Projet d'exploitation éventuelle d'une
mine et d'une usine de niobium à Oka

PROJET MINIER NIOCAN INC.

ANALYSE DU VOLET HYDROGÉOLOGIE

Février 2000

Figure 9

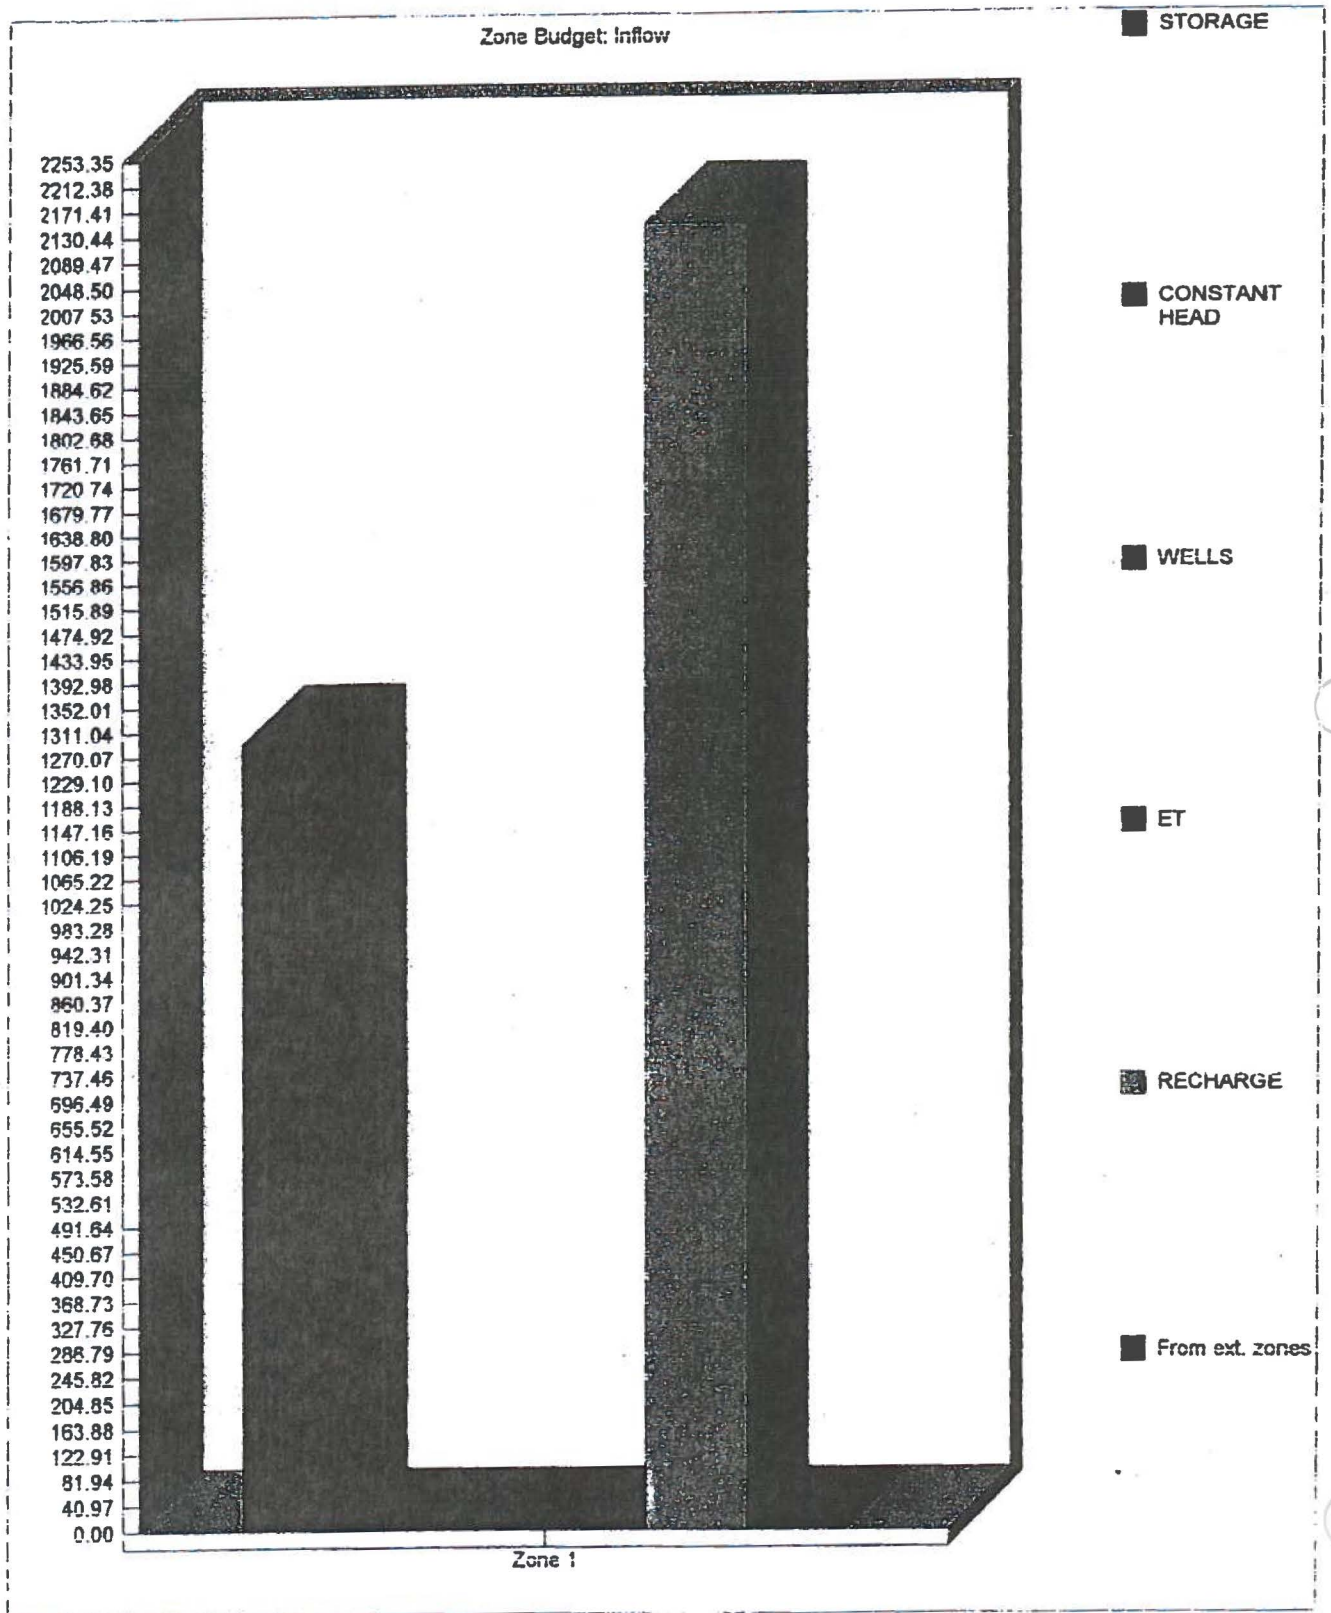
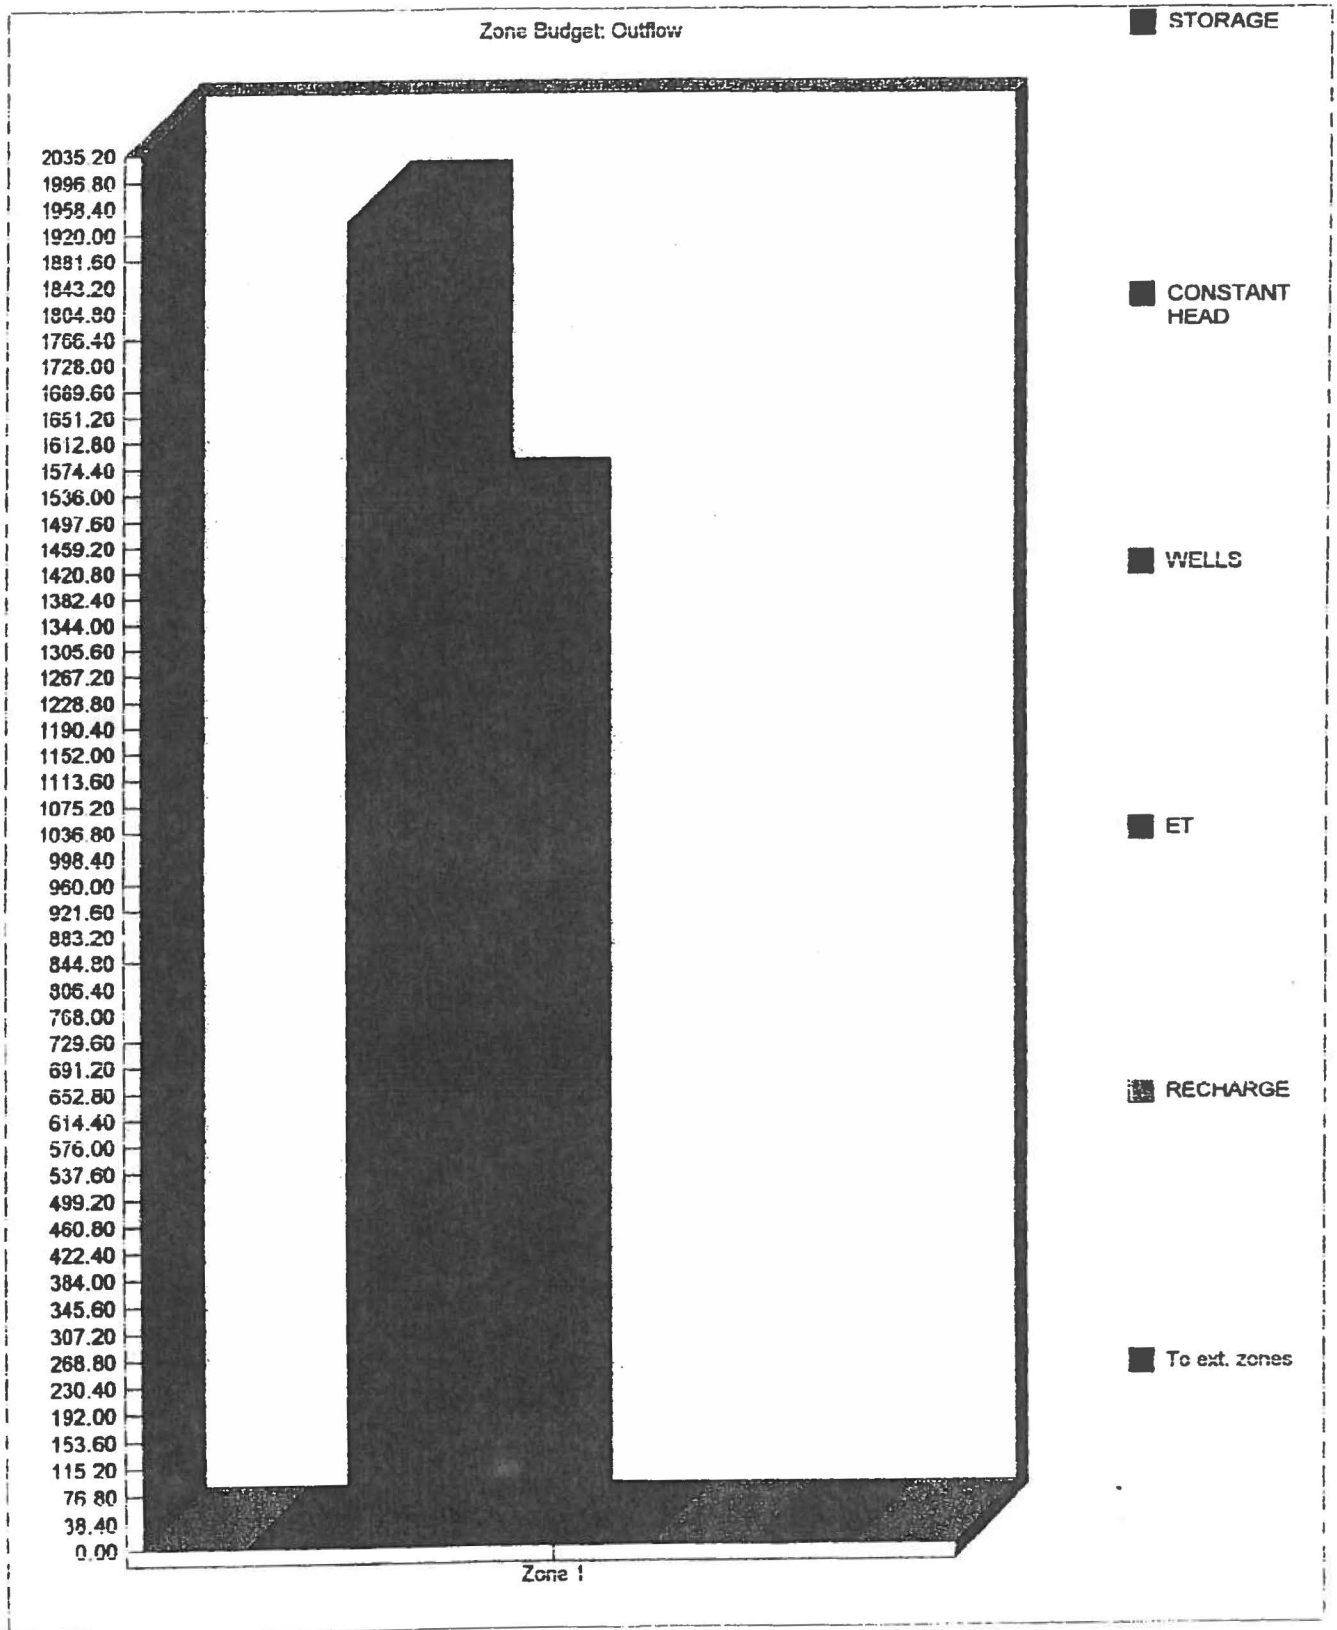
Les figures 3 à 12 montrent les résultats en régime transitoire non présentés par Roche. La figure 3 montre la zone qui comprend des rabattements de 1 à 10 mètres. Il est possible d'observer que cette zone s'étend jusqu'à trois kilomètres de la mine. Les figures 4, 5 et 6 montrent la piézométrie et les rabattements obtenus après dix ans de pompage dans les mêmes conditions. Il est possible d'observer que la zone d'influence due au pompage d'eau à la mine s'est élargie. Les figures 7 et 8 montrent des courbes de niveau d'eau et de rabattement en fonction du temps. Il est possible d'observer qu'à la mine, le rabattement obtenu après 5 ans atteint 70 mètres. À un kilomètre de la mine, le rabattement atteint environ 15 mètres. Les figures 9 et 10 montrent les résultats du bilan hydrique effectué par le module *Zone Budget* du logiciel. Les apports proviennent de la recharge et de l'emmagasinement. Les sorties s'effectuent par les puits et par les limites à charge constante. Enfin, les figures 11 et 12 montrent une vue en coupe des résultats. La surface piézométrique est représentée par un trait plein.

Figure 16

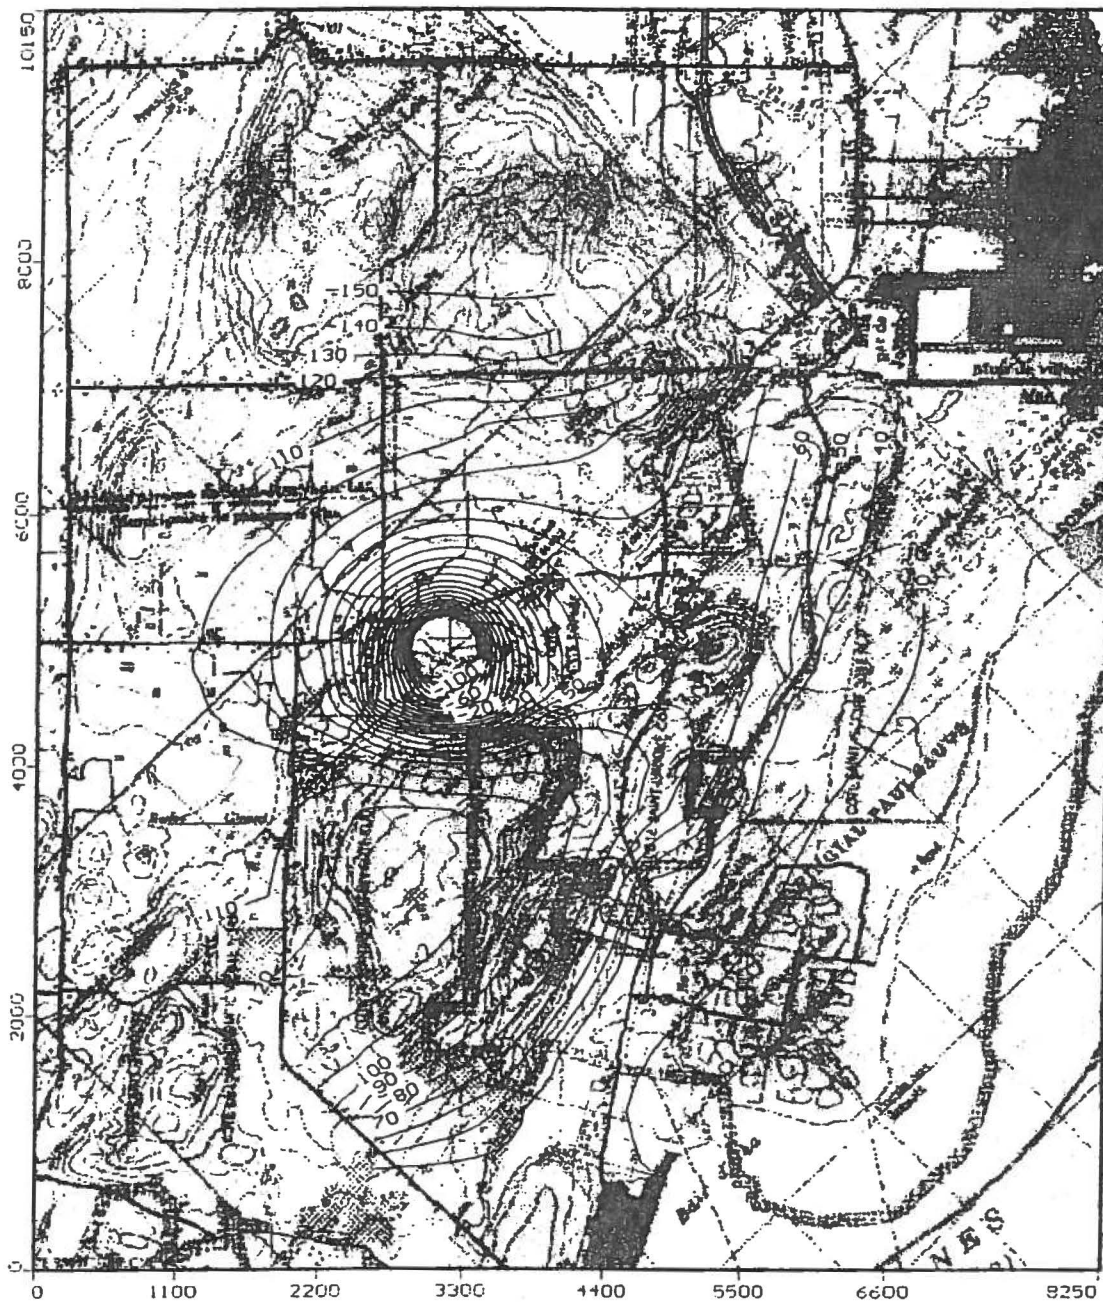
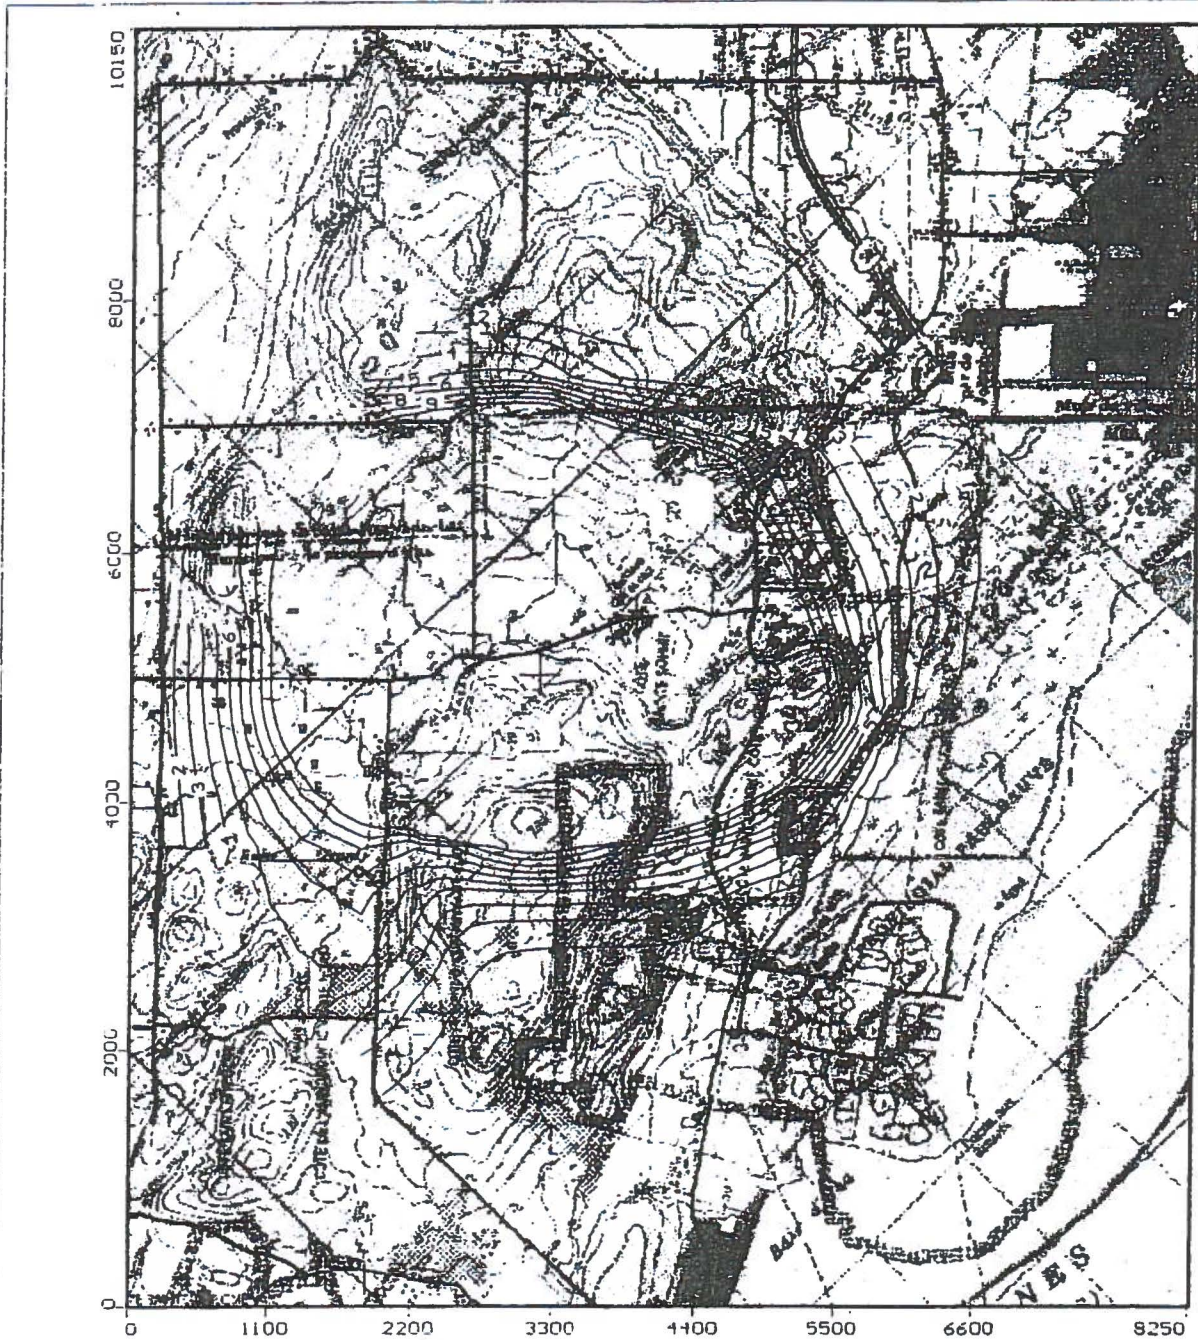
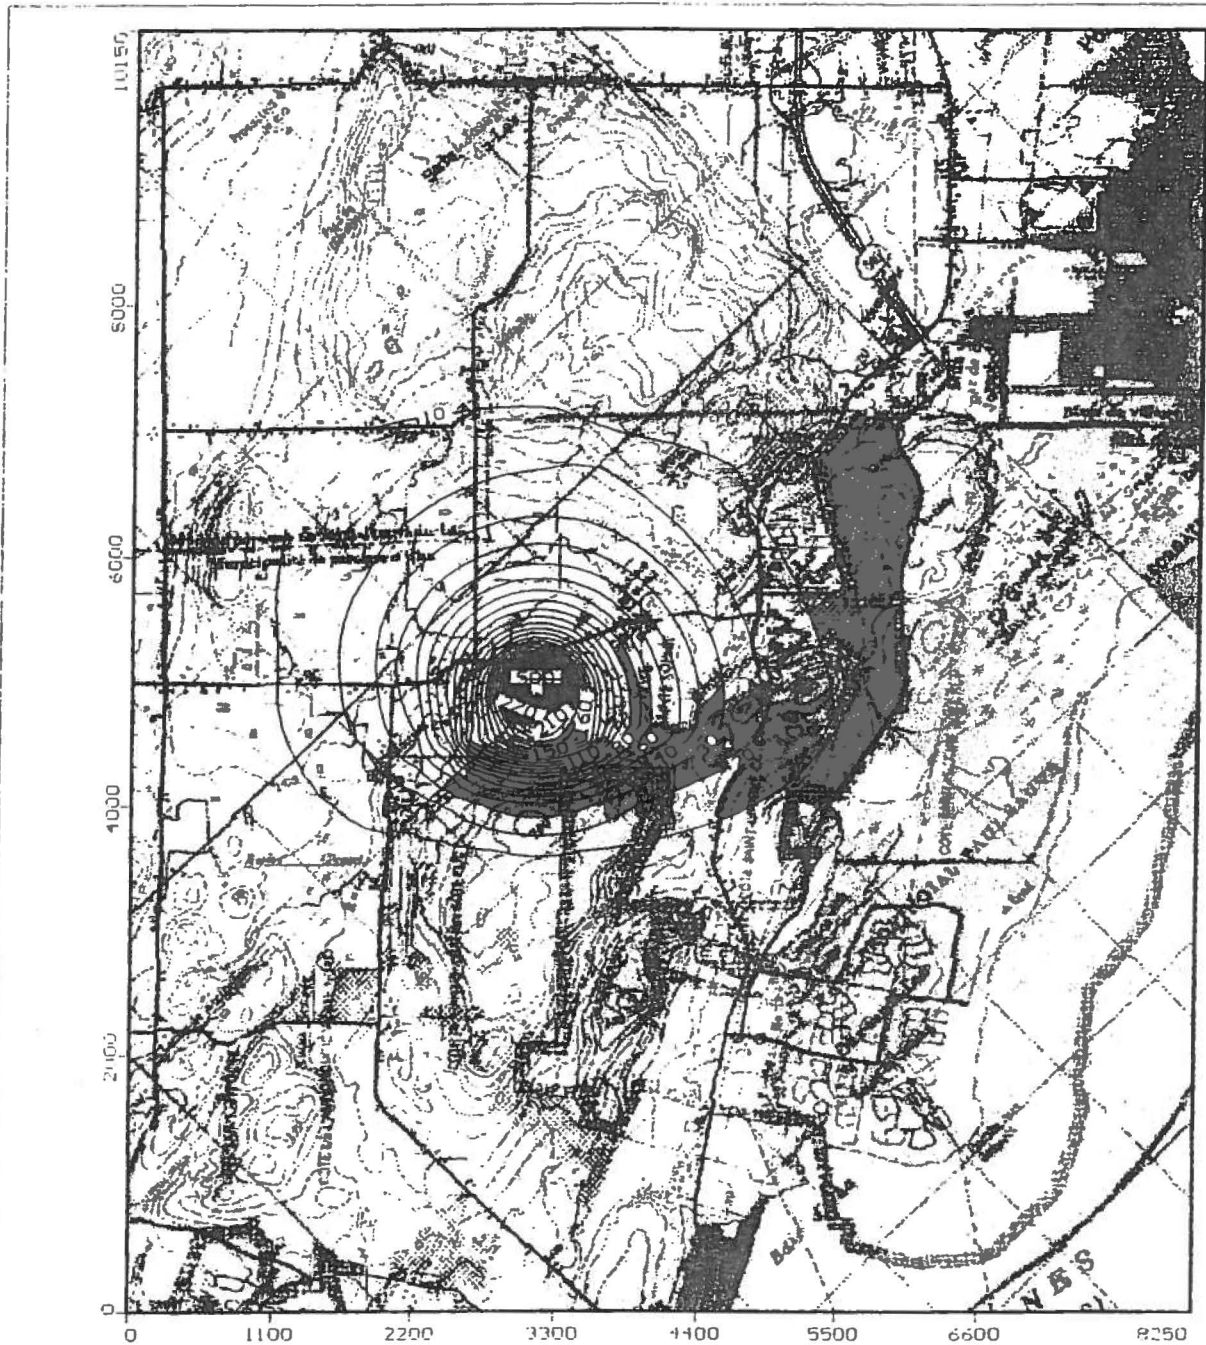
Oka 2. Les figures 16, 17 et 18 montrent la piézométrie et les rabattements obtenus après dix ans de pompage. La zone de rabattement supérieur à 1 m atteint 4 km de la mine et la zone de rabattement supérieur à 50 mètres atteint à 1,2 km. Les figures 19, 20 et 21 montrent des courbes de niveau d'eau et de rabattement en fonction du temps. Les figures 22 à 25 montrent les résultats du bilan hydrique effectué par le module *Zone Budget* du logiciel, après cinq et dix ans. Les apports proviennent de l'emmagasinement et de la recharge.

Figure 26

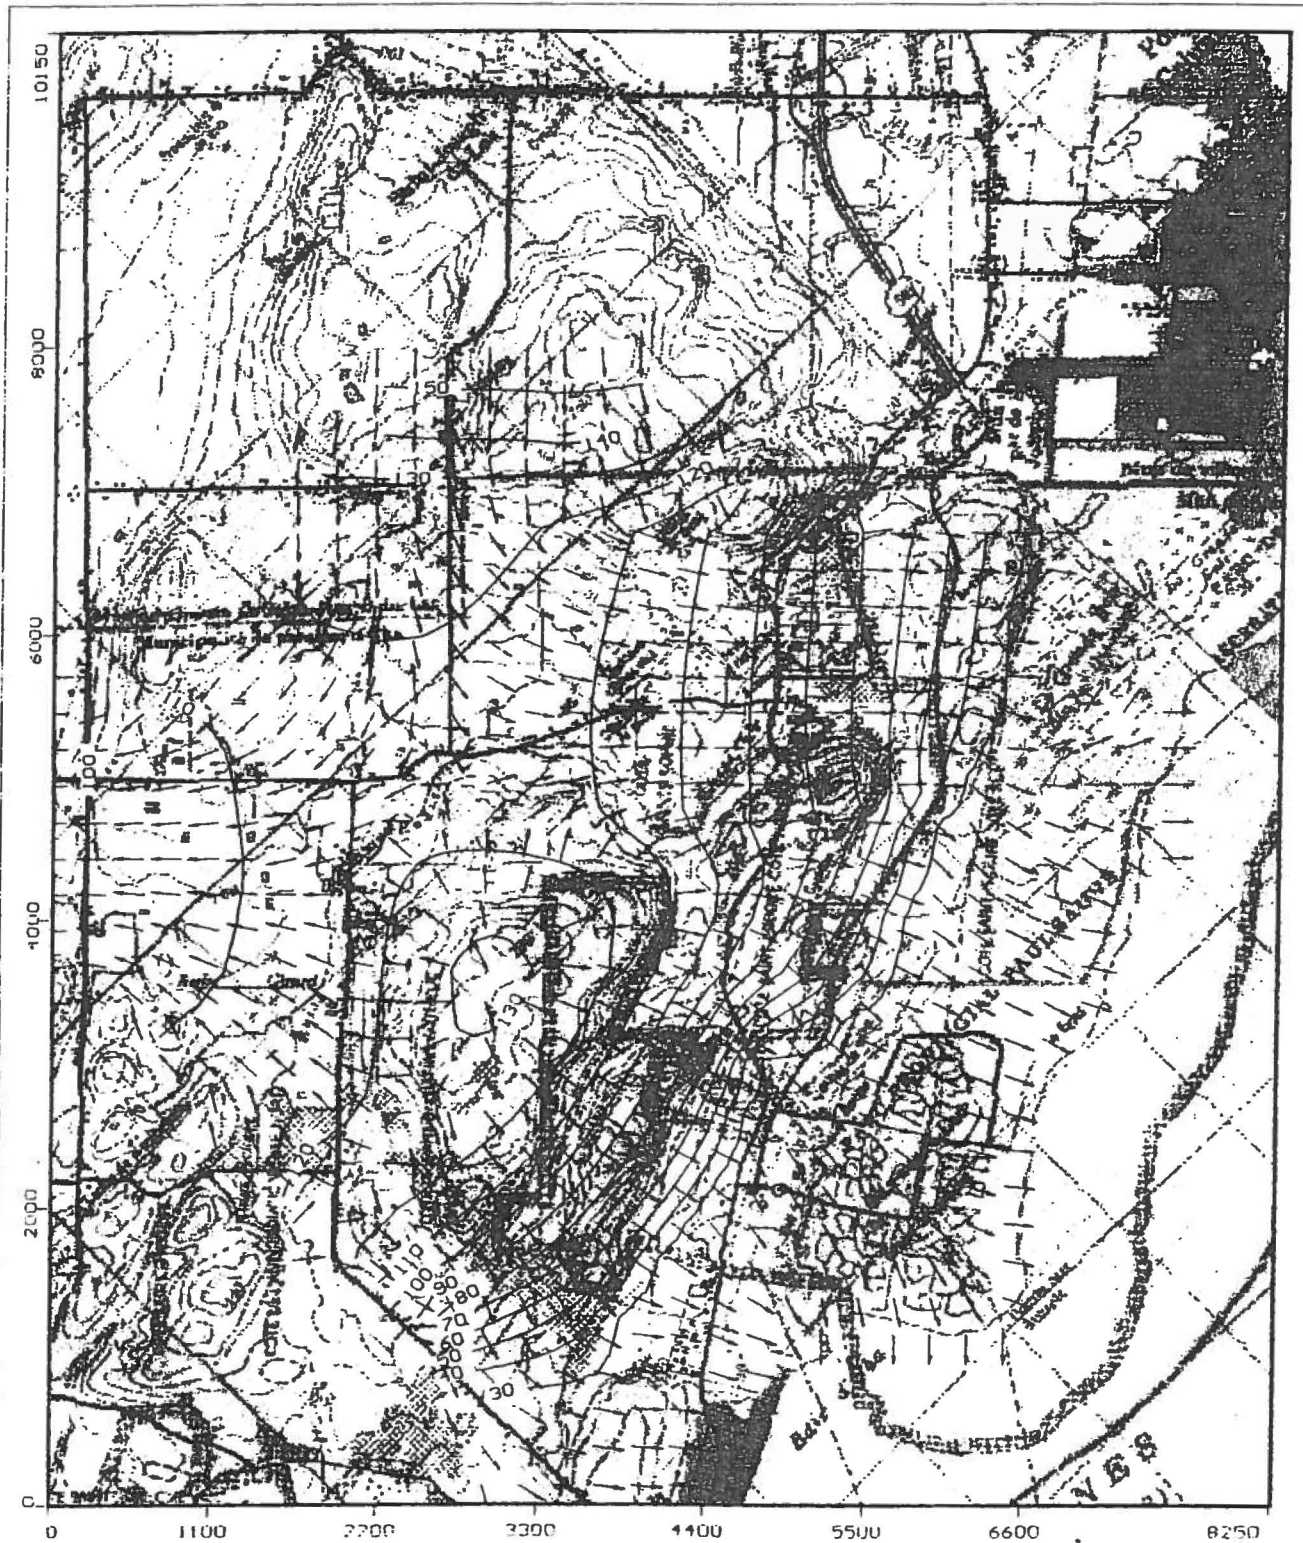
Au cours de la simulation 7.2, les neuf couches du modèle ont été fondues en une seule couche. La simulation a été effectuée en régime permanent. La carte piézométrique générée (figure 26) est semblable aux résultats de Oka 1.
